工程指示 / 要求簡箋(E.I.)

工程指示編號：EI / 1645 / 20

工程編號：J - 837

工程名稱：觀塘裕民坊

名稱	鋁板拆圖	制圖	邱紅	2020.03.23	修改		
材料	2mm鋁板	復核	謝永林		日期		
顏色	UCT803649FXL-3(香檳金)	批准	Jason		圖號	L-BY01

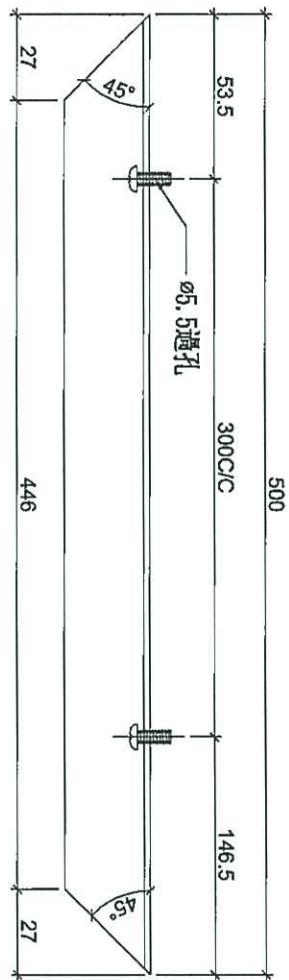
孔位不作

名稱	鋁板拆圖	制圖	邱紅	2020.03.23	修改		
材料	2mm鋁板	復核	謝永林		日期		
顏色	UCT803649FXL-3(香檳金)	批准	Jason		圖號	L-BY02

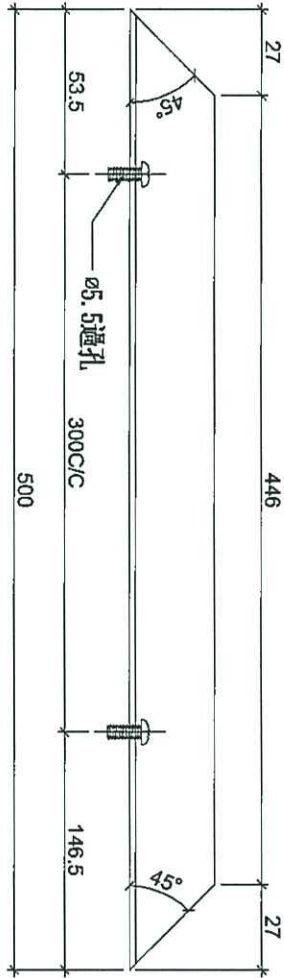
片厚度

孔位不修改

名稱	鋁板拆圖	制圖	邱紅	2020.03.23	修改			
材料	2mm鋁板	復核	謝永林		日期			
顏色	UCT803649FXL-3(香檳金)	批准	Jason		圖號	L-BY03

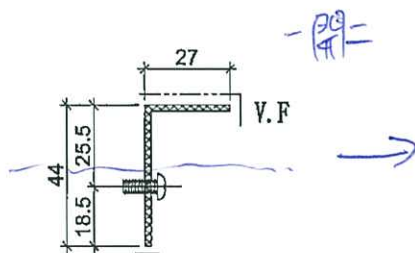
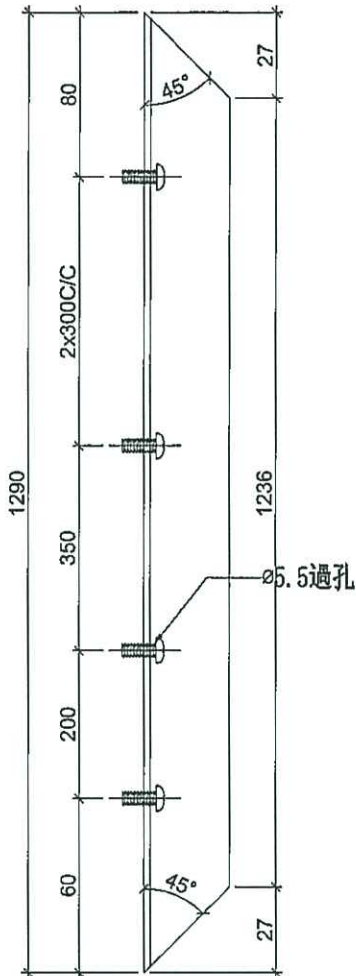
刀片厚度

孔位不修改

名稱	鋁板拆圖	制圖	邱紅	2020.03.23	修改			
材料	2mm鋁板	復核	謝永林		日期			
顏色	UCT803649FXL-3(香檳金)	批准	Jason		圖號	L-BY04

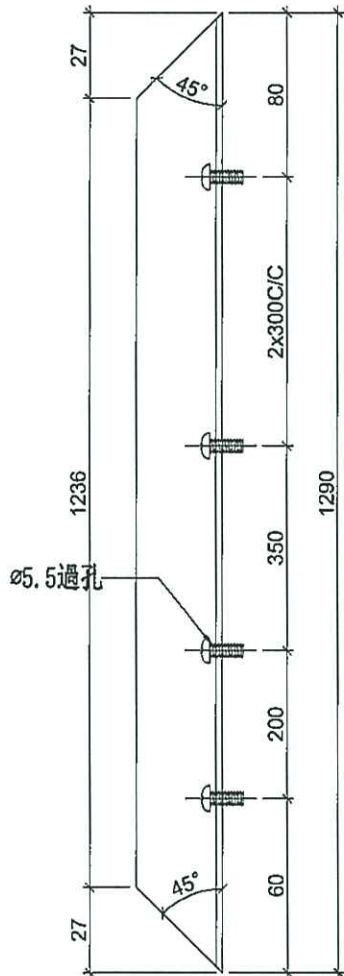
孔位不作改

孔位不作改

名稱	鋁板拆圖	制圖	邱紅	2020.03.23	修改		
材料	2mm鋁板	復核	謝永林		日期		
顏色	UCT803649FXL-3(香檳金)	批准	Jason		圖號	R-BY03

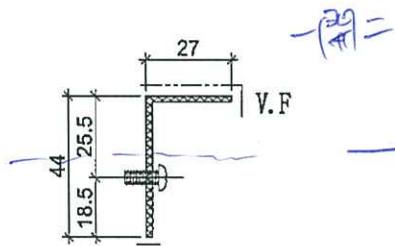
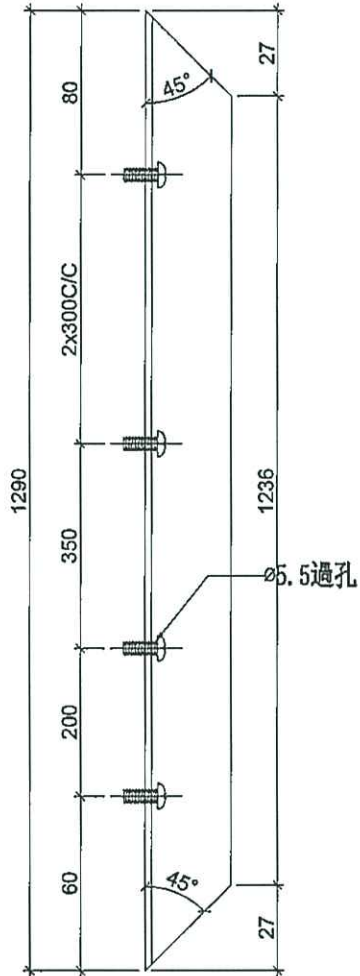
一開二

片厚度

子L位不修改
